## 改善箇所説明図

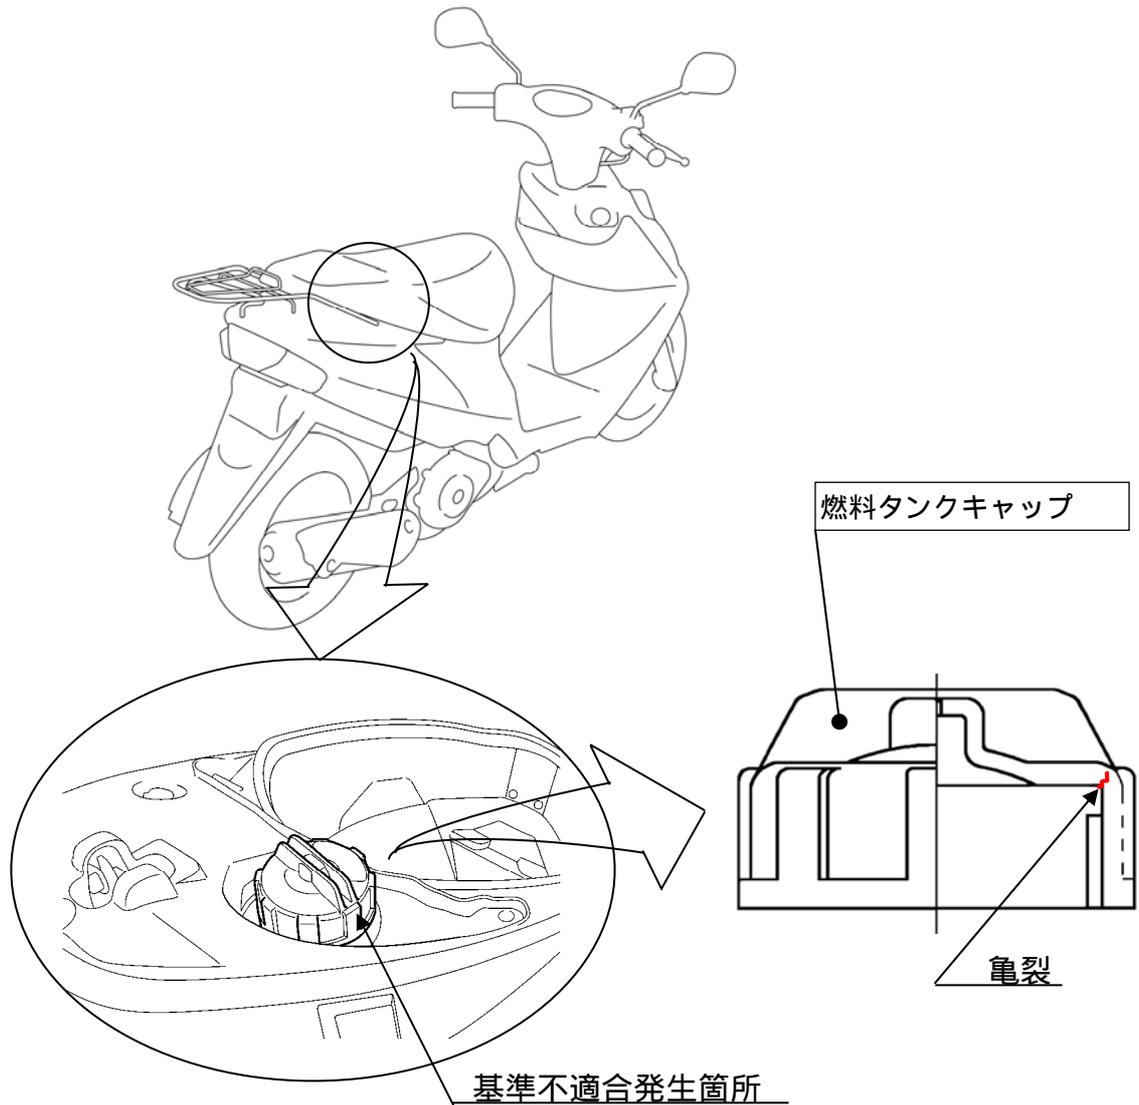
燃料タンクキャップの形状が不適切なため、亀裂が発生するものがある。そのため、開閉操作の繰り返しにより当該キャップの亀裂が進行し、そのまま使用を続けると燃料が漏れるおそれがある。

全車両、燃料タンクキャップを対策品と交換する。

注：  は交換部品を示す。

識別：当該タンクキャップに白色ペイントを塗布する。
